大間原子力発電所
地下構造の評価について
(コメント回答 その1)

2020年1月17日
電源開発株式会社

・本資料では、地下構造の評価に係る下表の指摘事項について回答する。

## PS検層結果(1/6) Vs ≥ 700m/sとなる標高の確認 (南北方向X-X'断面)

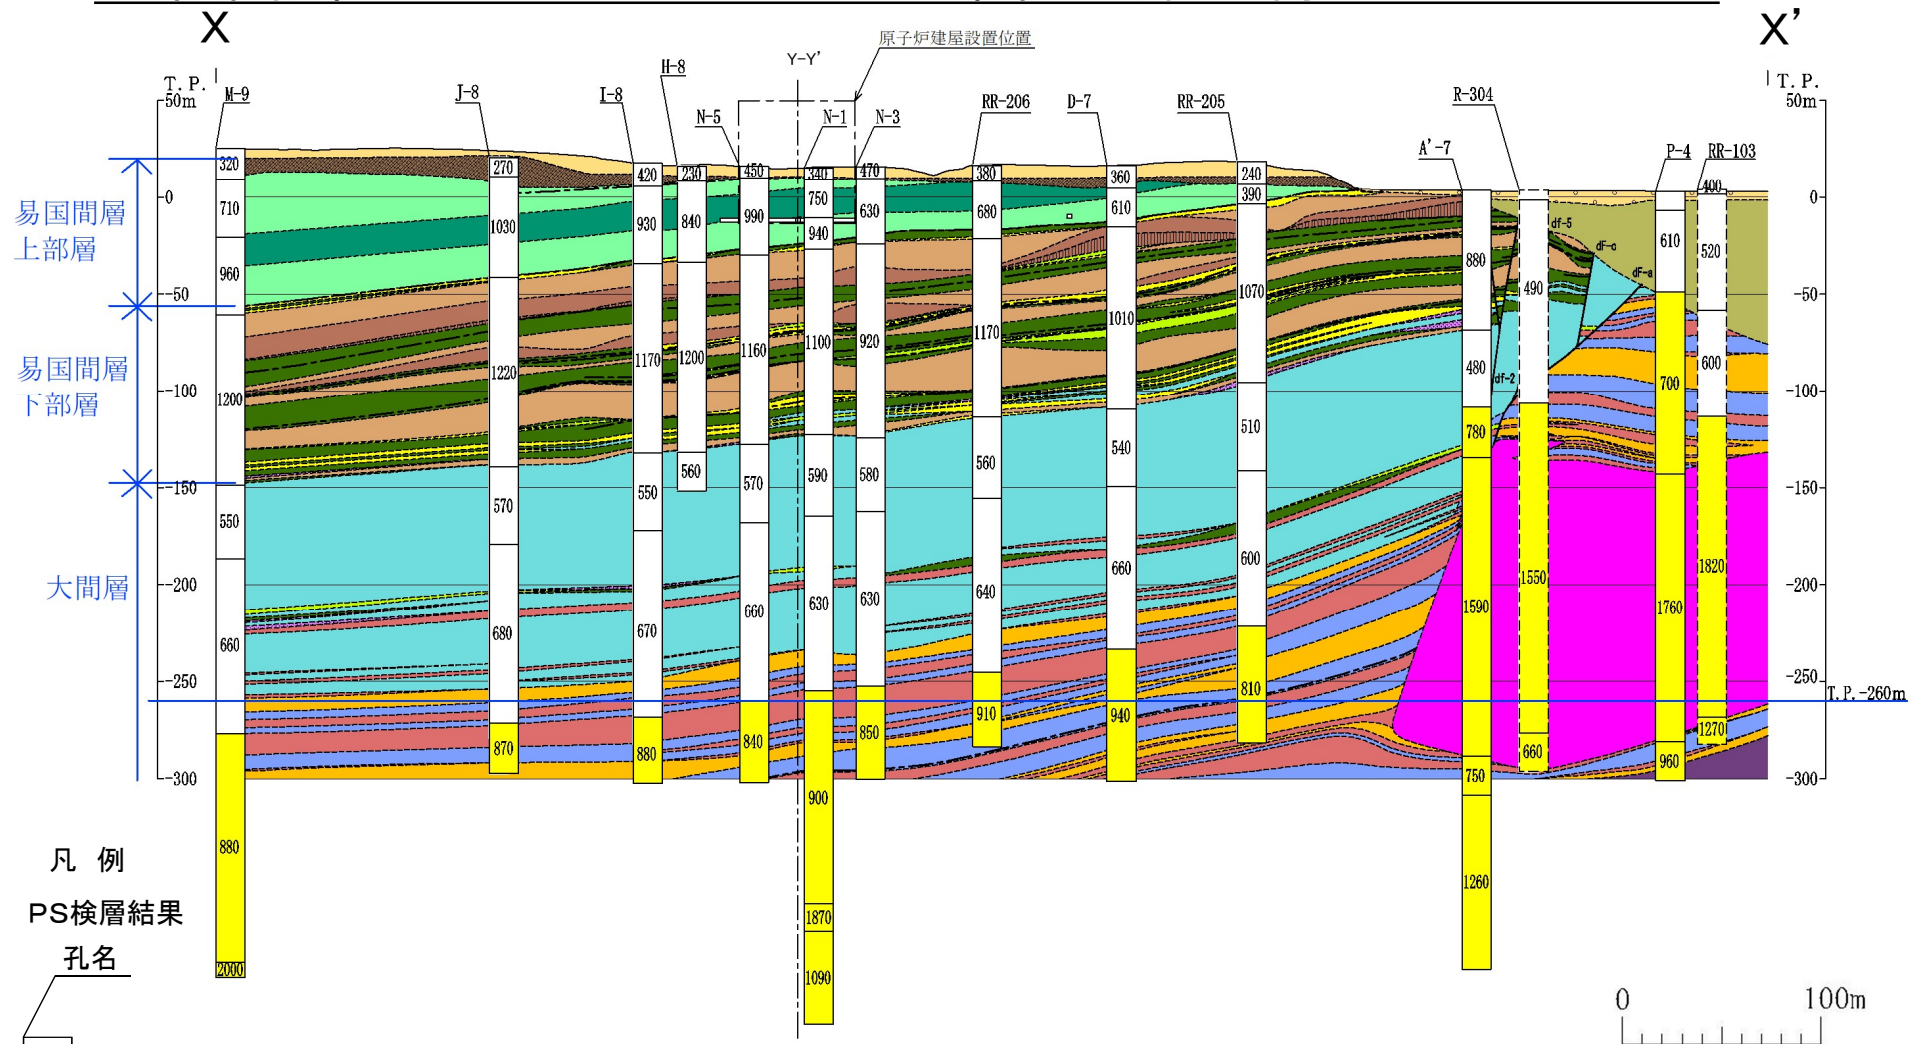
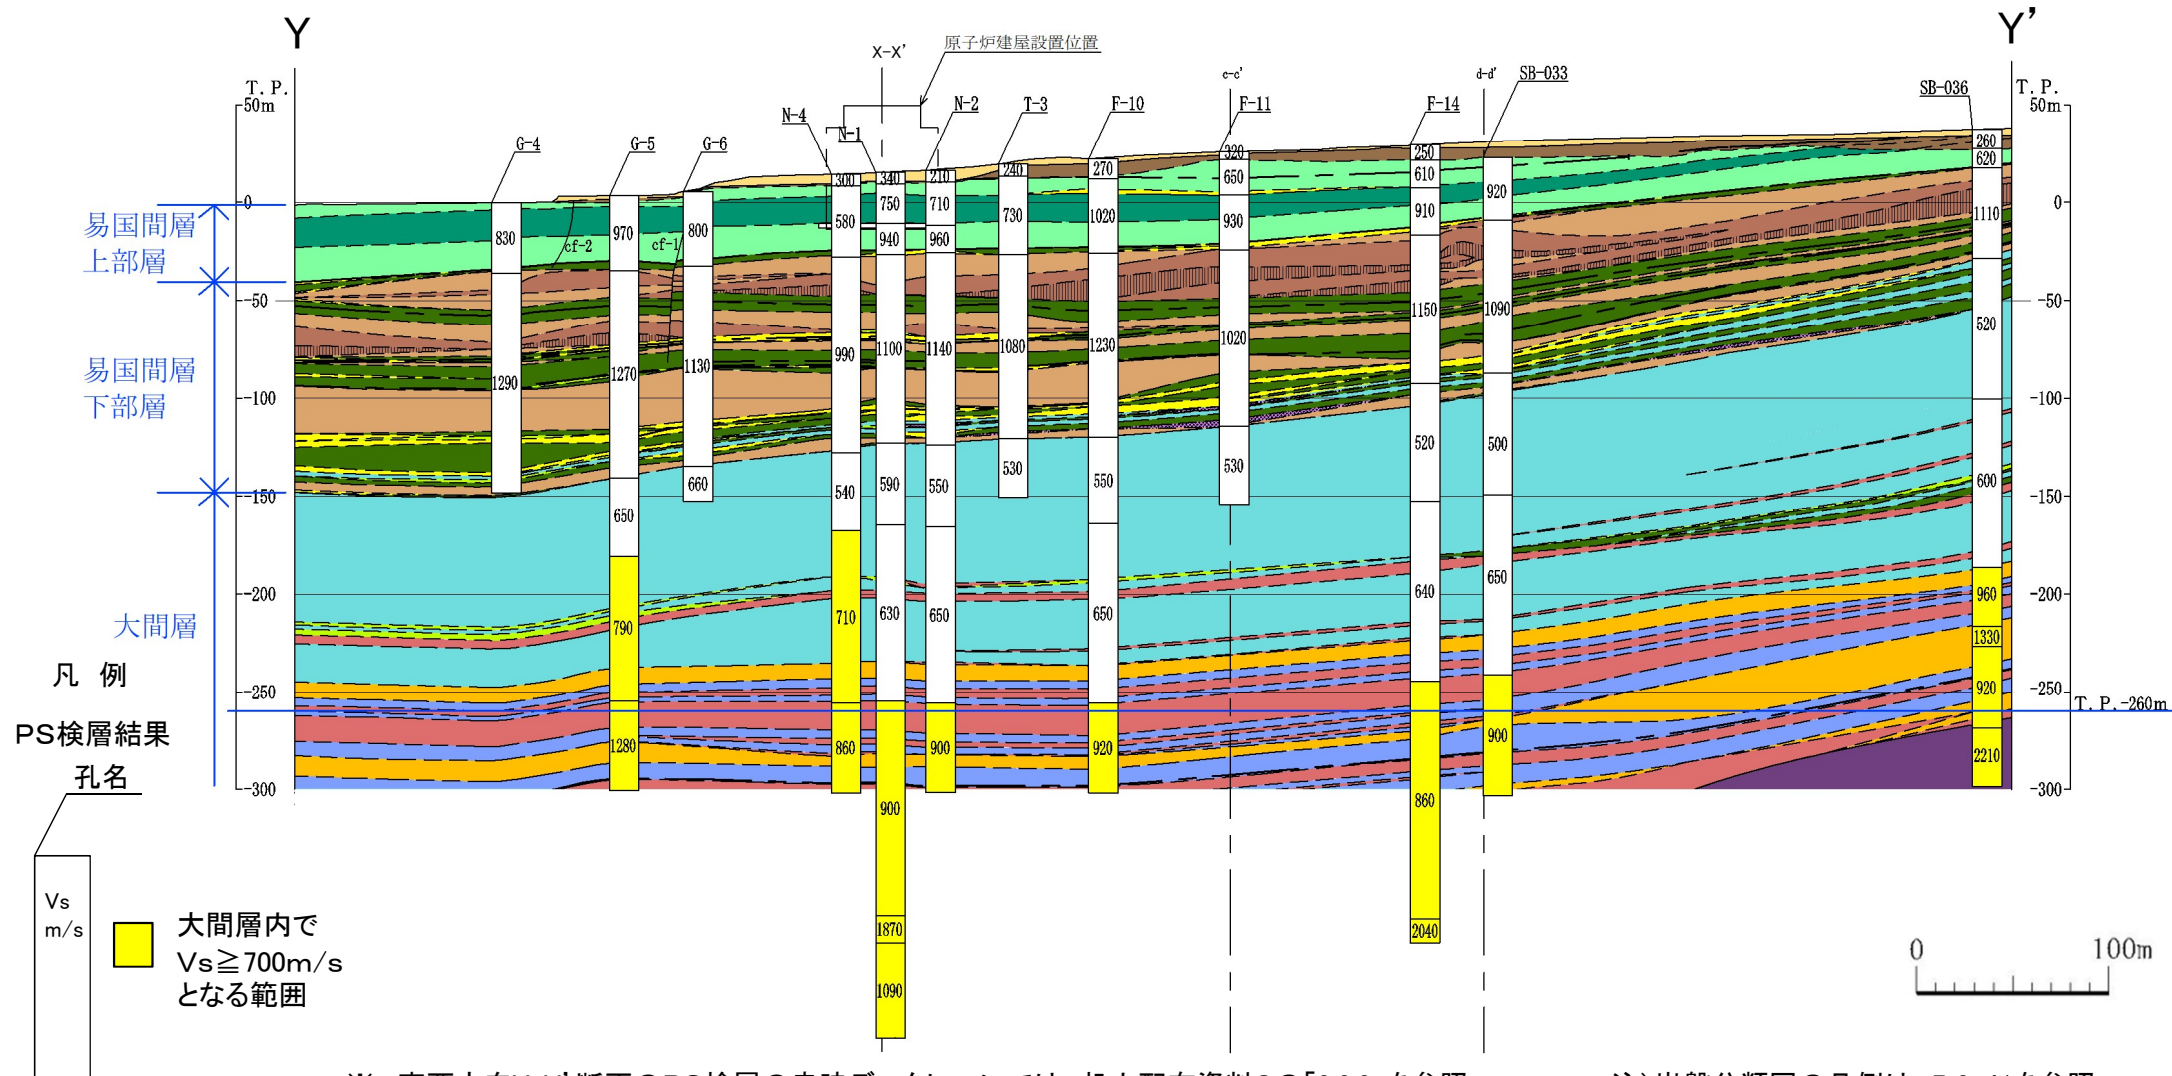
コメントNo.S3-5

• X-X'断面上のPS検層結果によれば, 大間層内において $V_s$ が, おおむね700m/s以上となり, その標高は耐震重要施設及び常設重大事故等対処施設\*1(以下「重要な安全機能を有する施設\*2」という。)の基礎地盤でT.P.-260mである。
